嘉磐惠文

申請日期 年 月 日 戶別 4樓 C戶

客戶工程變更單

C戶 電燈開關及迴路示意圖(套上層樑)

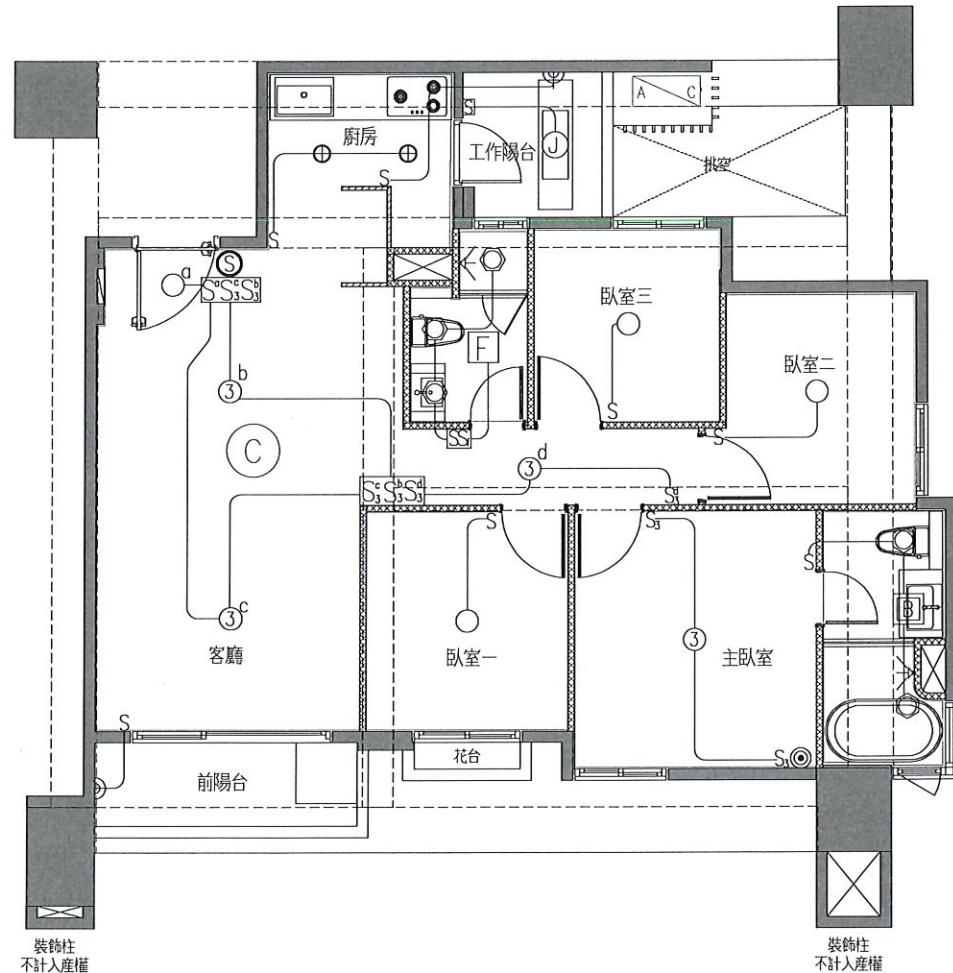
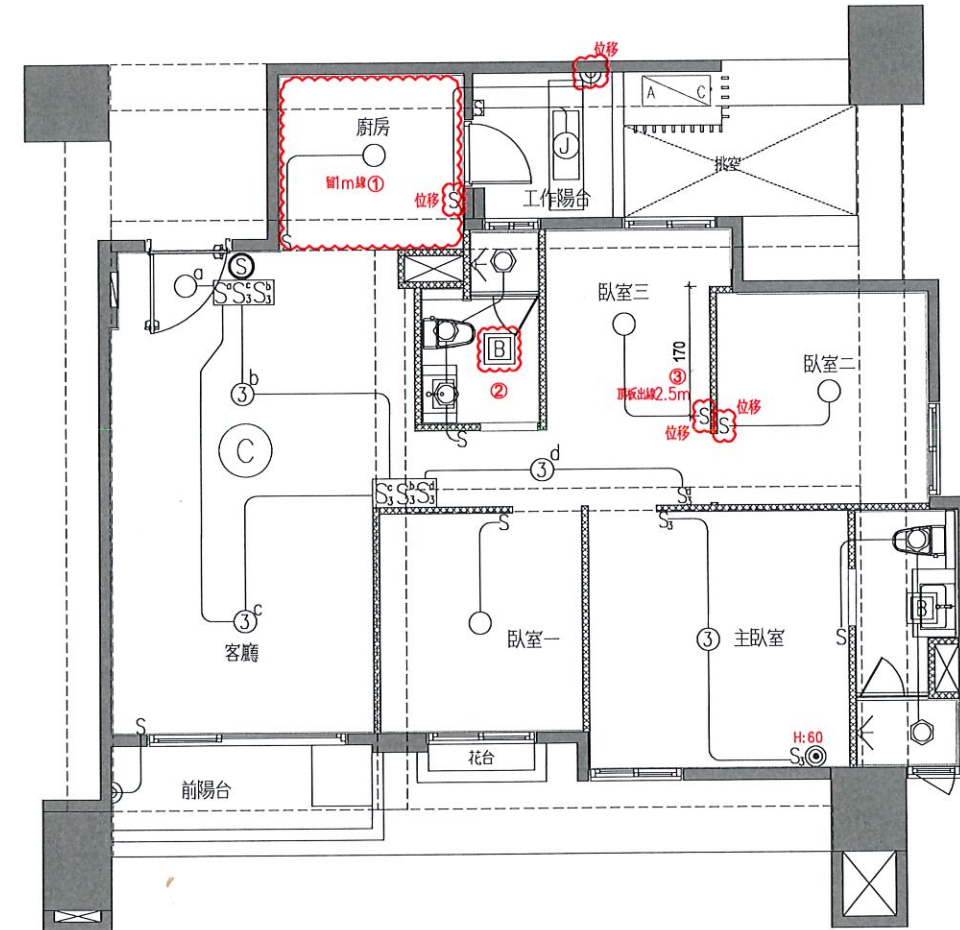
- 1.廚房天花板燈具追減x2
a.留1m線
- 2.客戶抽風機變更為暖風機
a.新增暖風機220V電源
b.抽風機開關取消
- 3.頂板出線，線留2.5m

C戶 給水示意平面圖

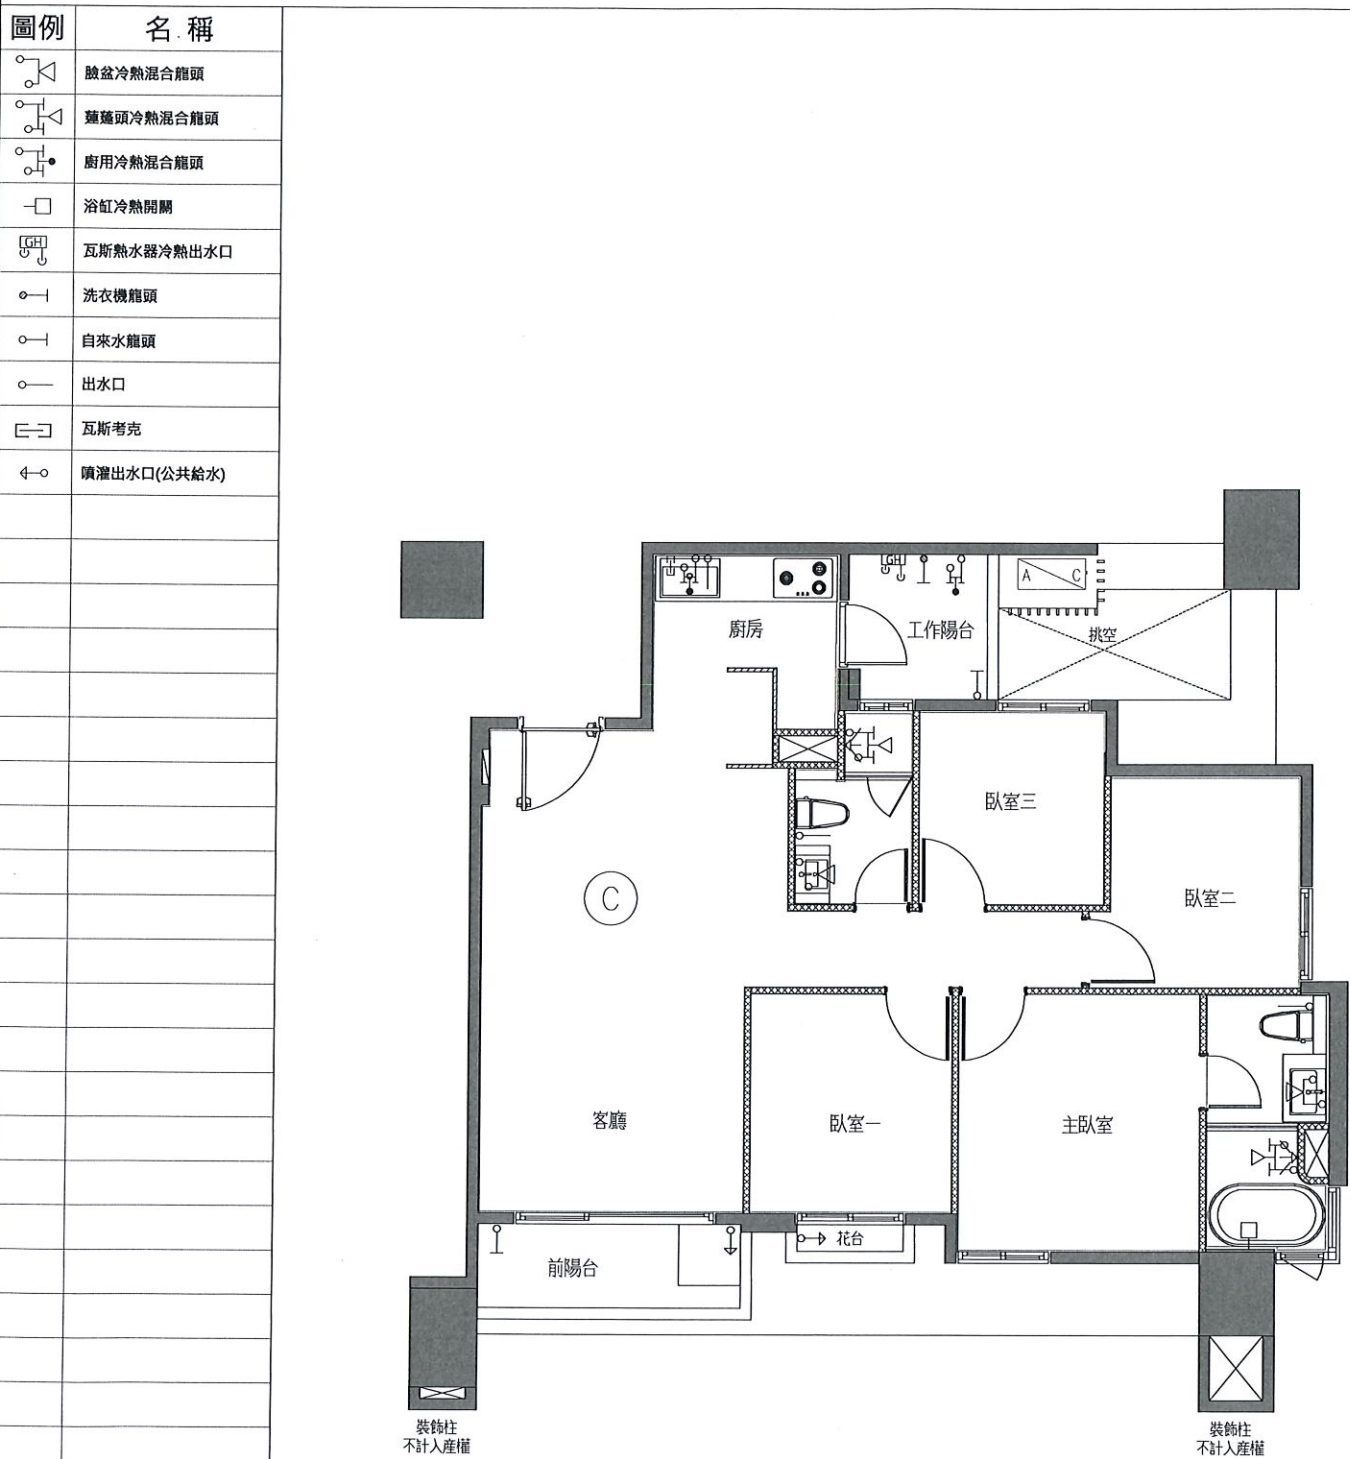
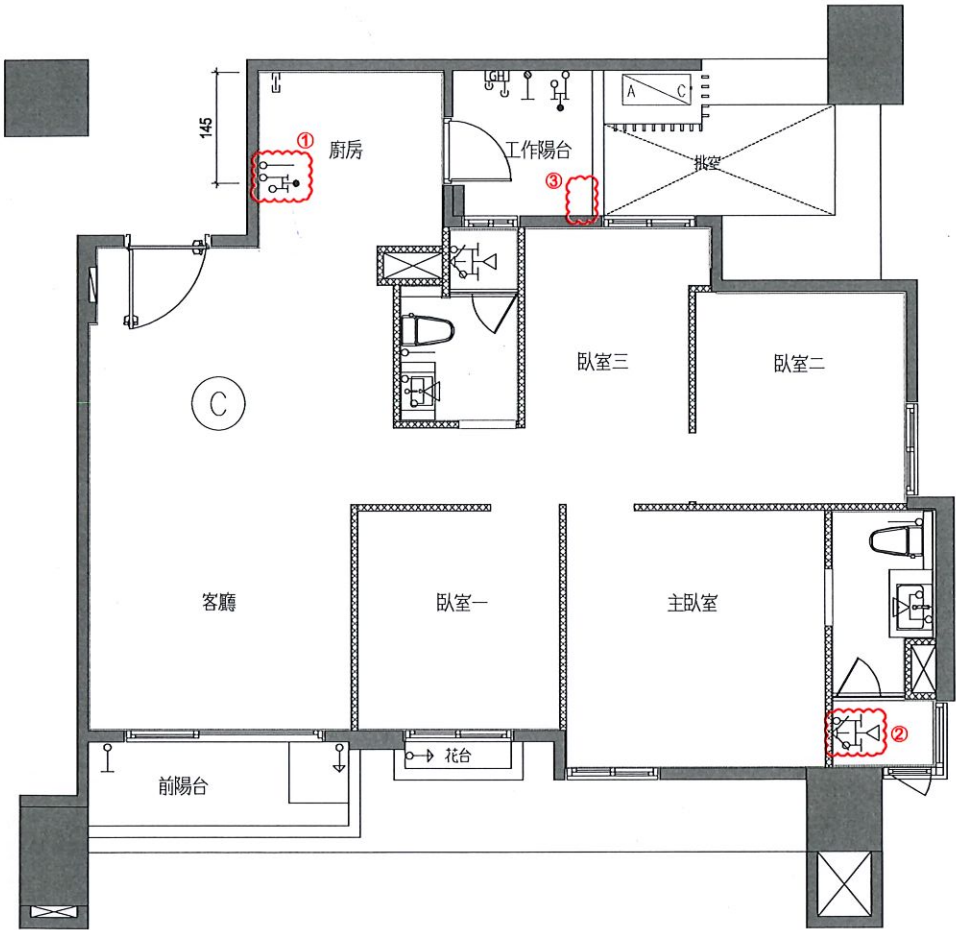
- 1.廚房給排水位移
- 2.主浴淋浴龍頭位移
 - a.浴缸冷熱出水追減x1
 - b.浴缸給水開關追減x1
- 3.工作陽台給水龍頭追減

C戶 排水示意平面圖(套下層樑)

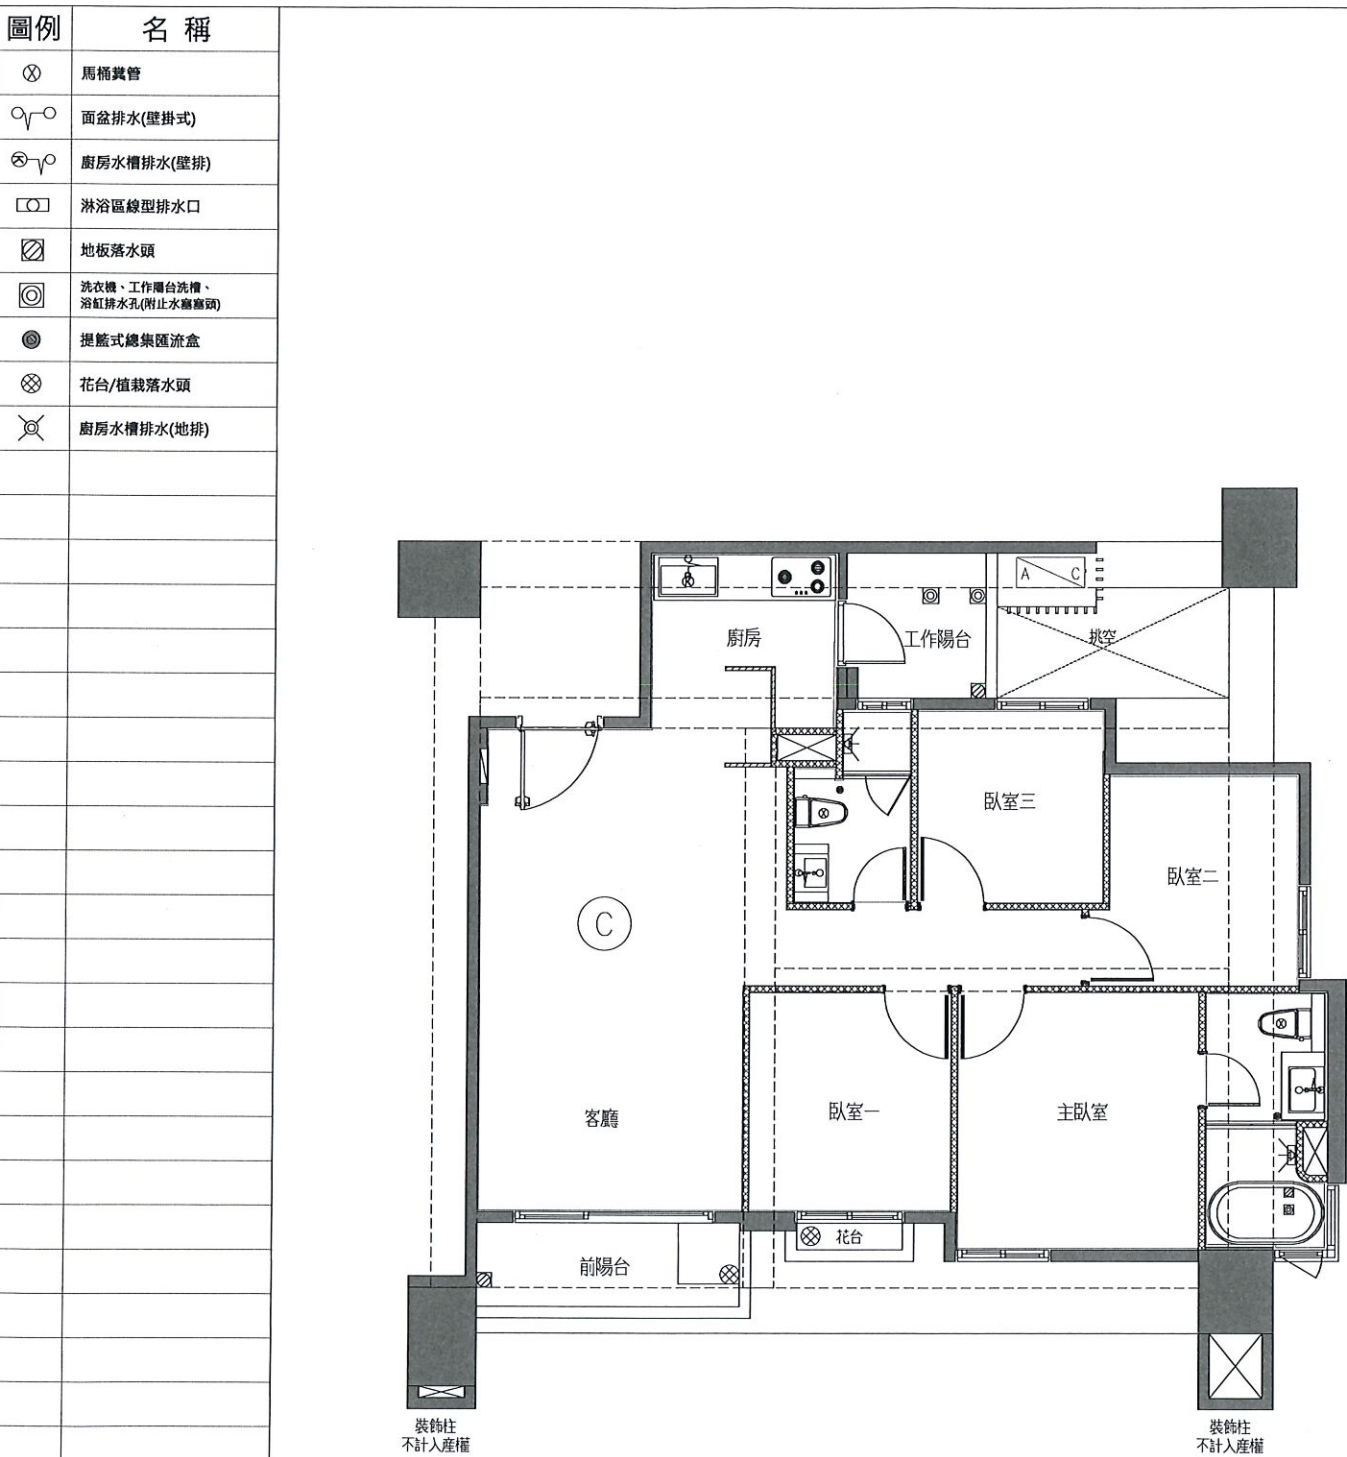
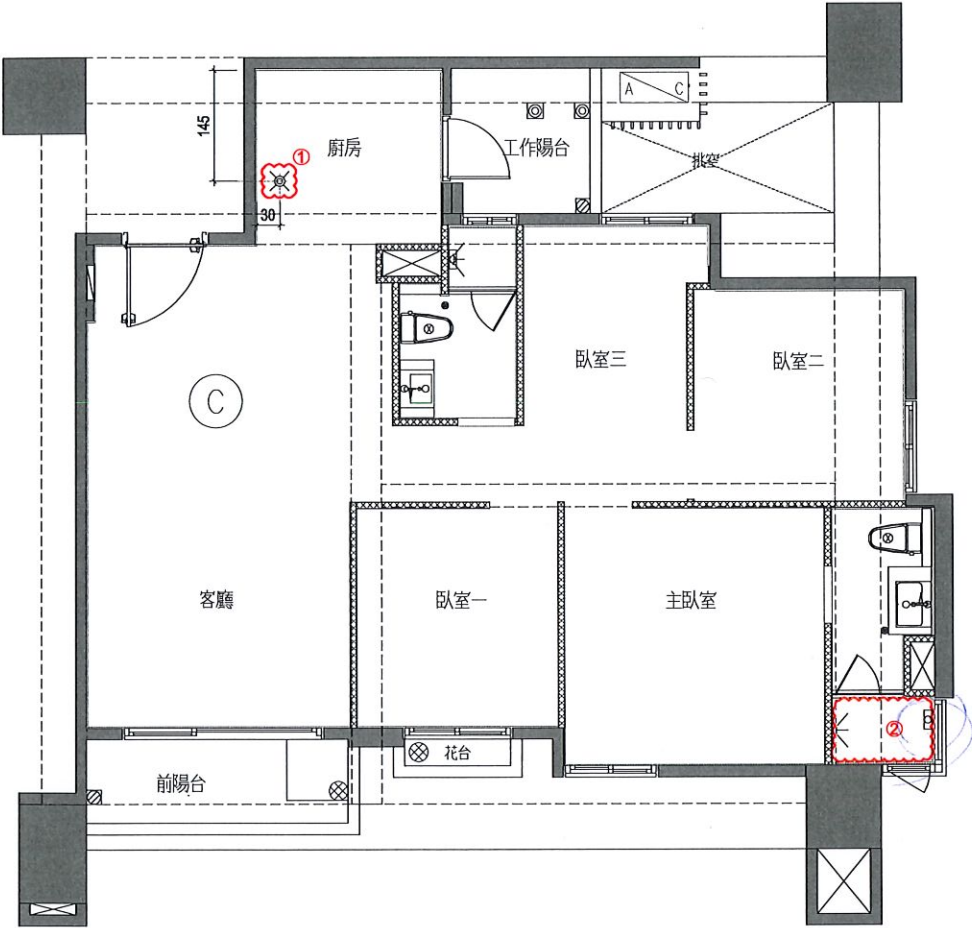
- 變更事項記錄：
- 1.廚房壁排水改為地排水
a.排水位移詳附圖
 - 2.主浴淋浴區排水位移
a.浴缸排水追減x2

C戶 冷氣套管及排水位置示意圖(套上層樑)

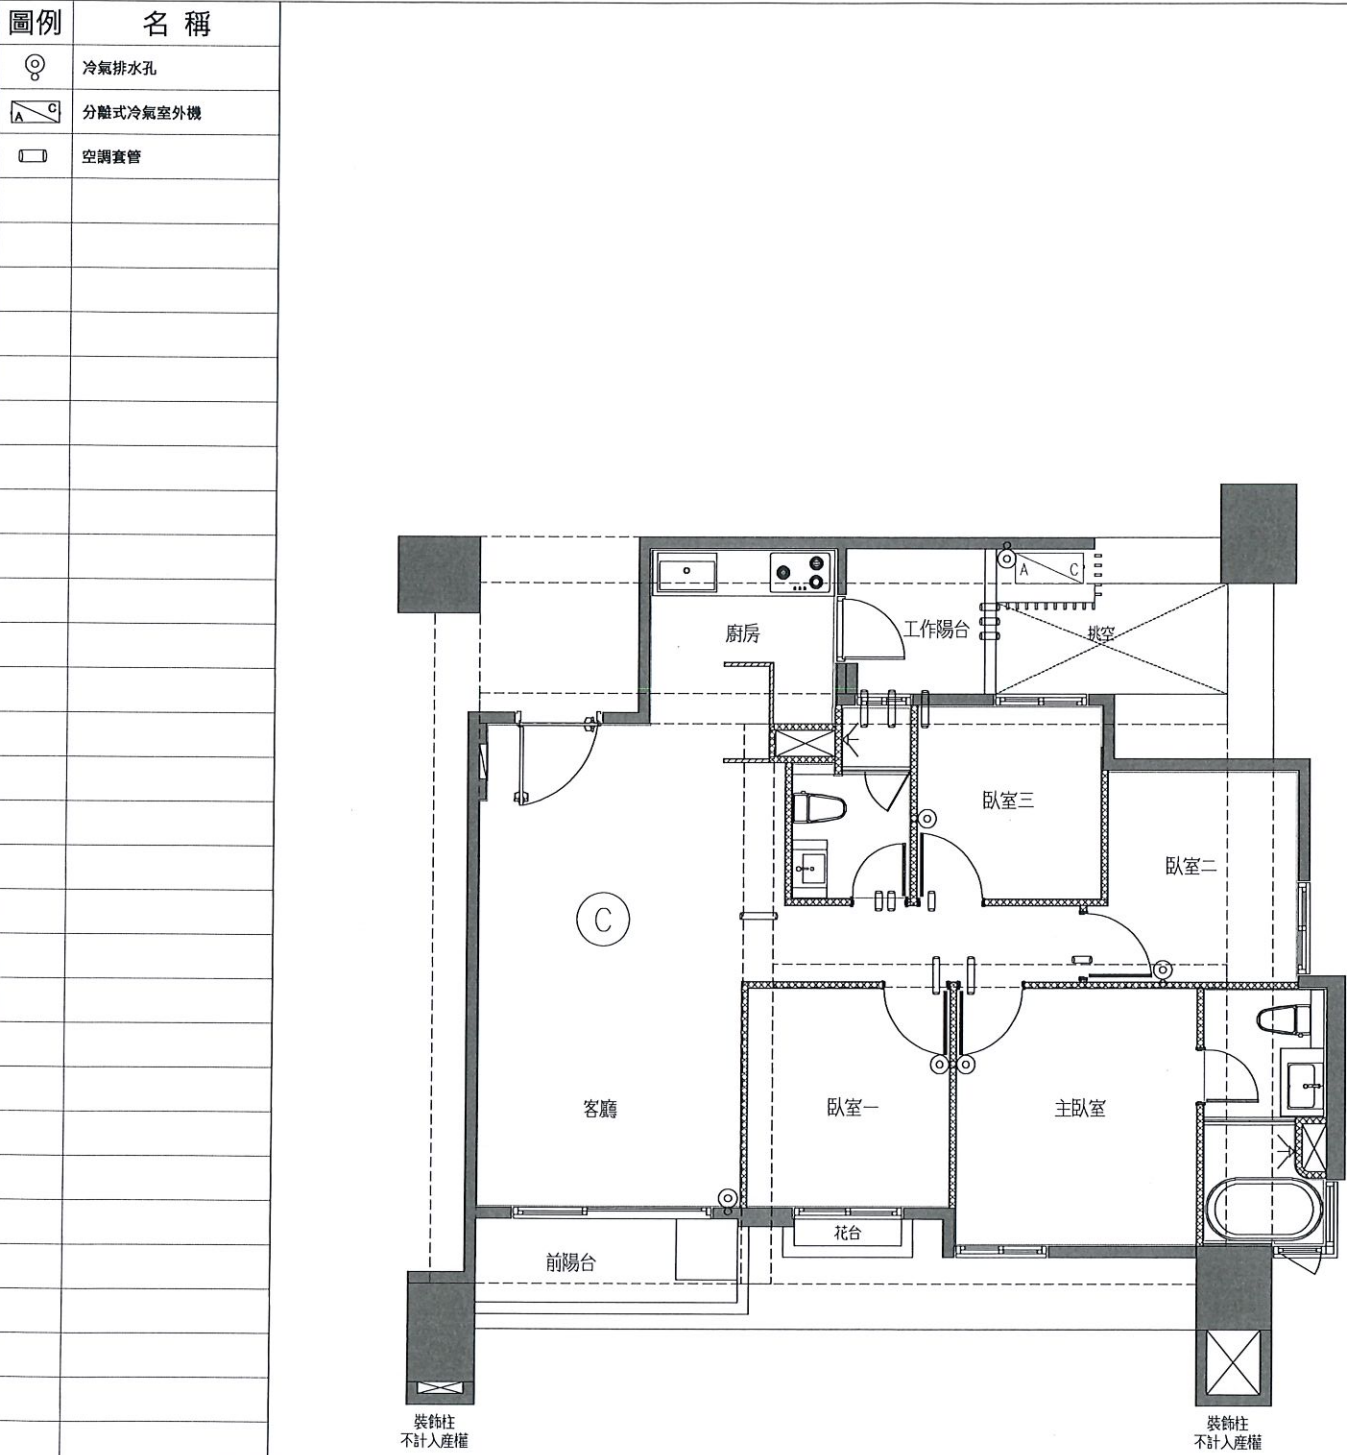
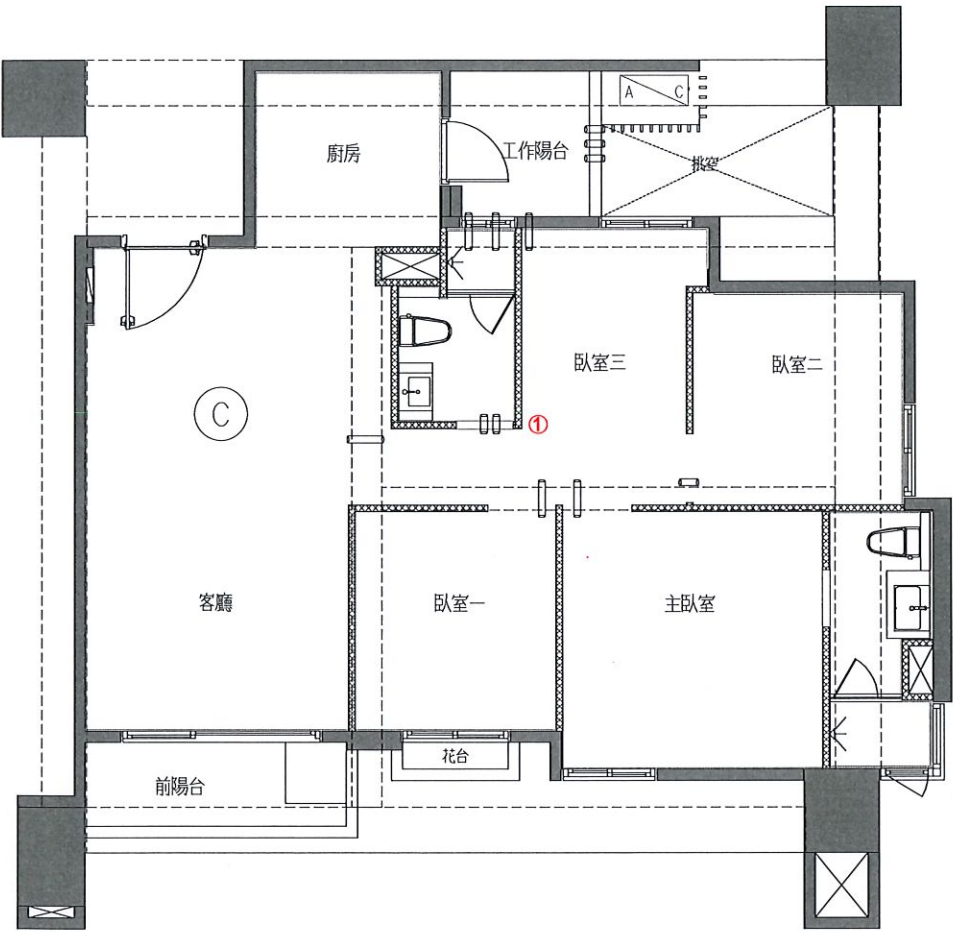
1.空調套管追減x1
